Mission régionale d'autorité environnementale

**Avis sur le projet de construction et d'exploitation
d'un parc éolien sur les communes de
Cheniers et Villers-le-Château (Marne),
porté par la société Cheniers Énergies**

n°MRAe 2020APGE40

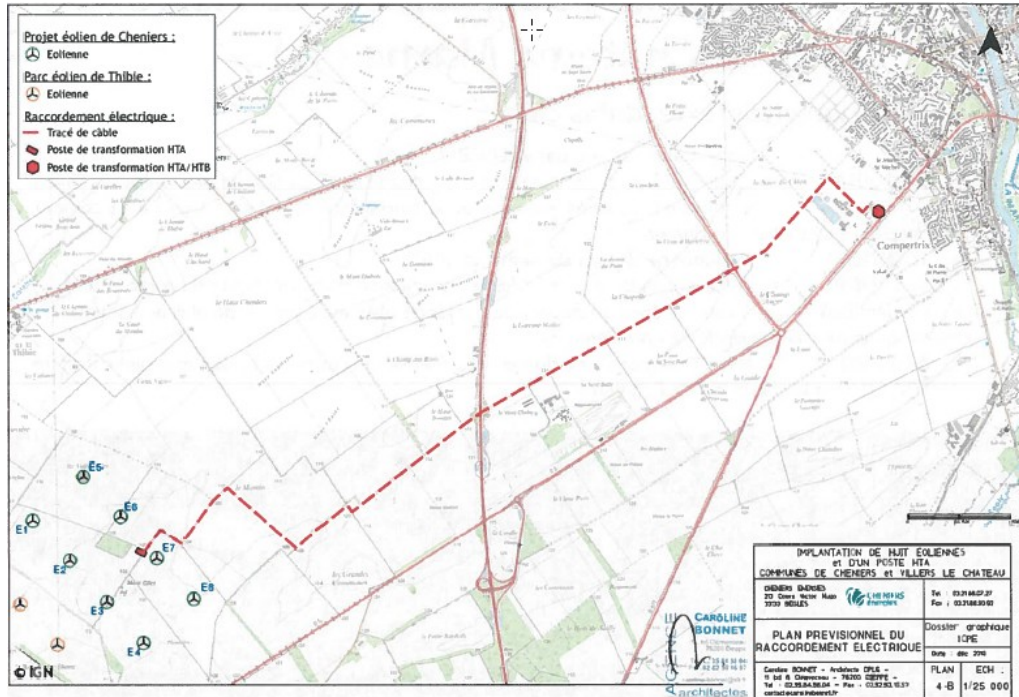
Le raccordement électrique privé entre éoliennes, poste électrique HTA et le poste producteur privé HTA/HTB de Fagnières sera long de 14,2 km. Le tracé du réseau n'est pas totalement défini.

L'Ae recommande à l'exploitant de compléter le dossier en considérant le tracé final entre les postes électriques HTA et HTA/HTB et d'évaluer les impacts prévisibles de ce raccordement au vu des informations disponibles.

Carte 13 : Localisation du projet par rapport aux couloirs de migration de l'avifaune en région Champagne-Ardenne

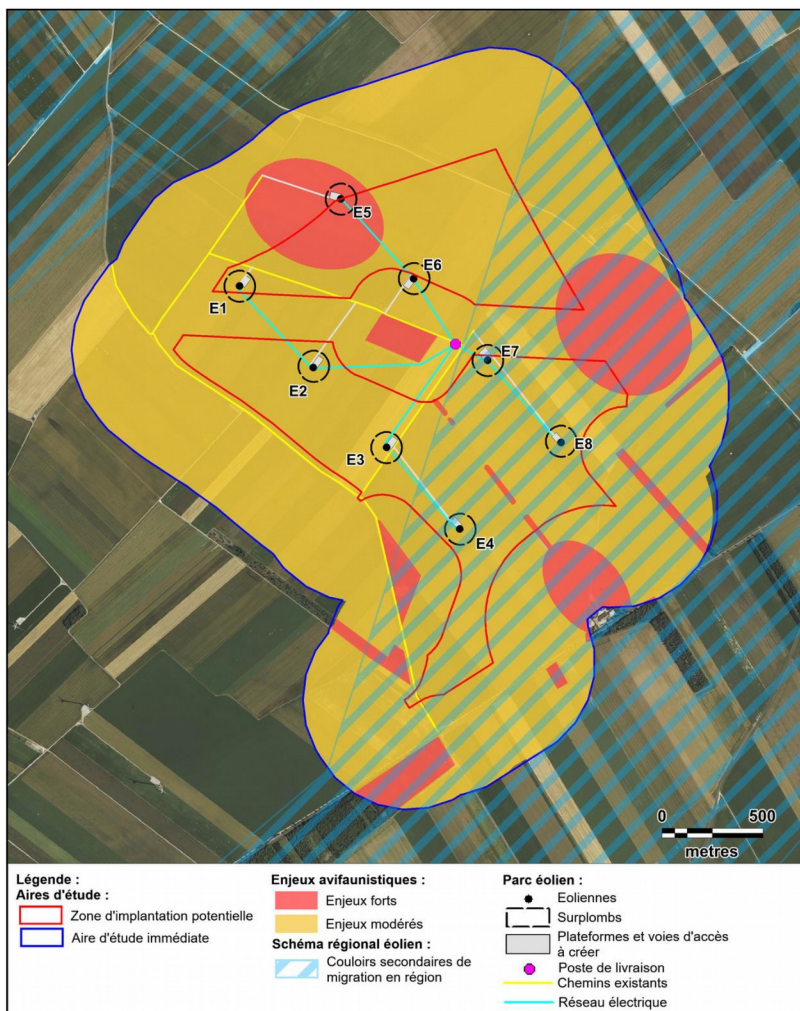
L'Ae regrette qu'aucune mesure ne porte sur un bridage des éoliennes lors des périodes de vulnérabilité des oiseaux en particulier pour les 4 aérogénérateurs localisés dans des zones identifiées comme à enjeux forts ou dans le couloir de migration identifié au droit du projet.

L'Autorité environnementale recommande à l'exploitant de compléter son dossier par une présentation des conditions de bridage adaptées à la vulnérabilité des oiseaux (espèces, périodes) et à l'Inspection dans ses propositions et au préfet dans ses prescriptions d'exclure de l'autorisation les périodes de vulnérabilité de ces oiseaux si les mesures proposées ne sont pas de nature à exclure le risque de collision.
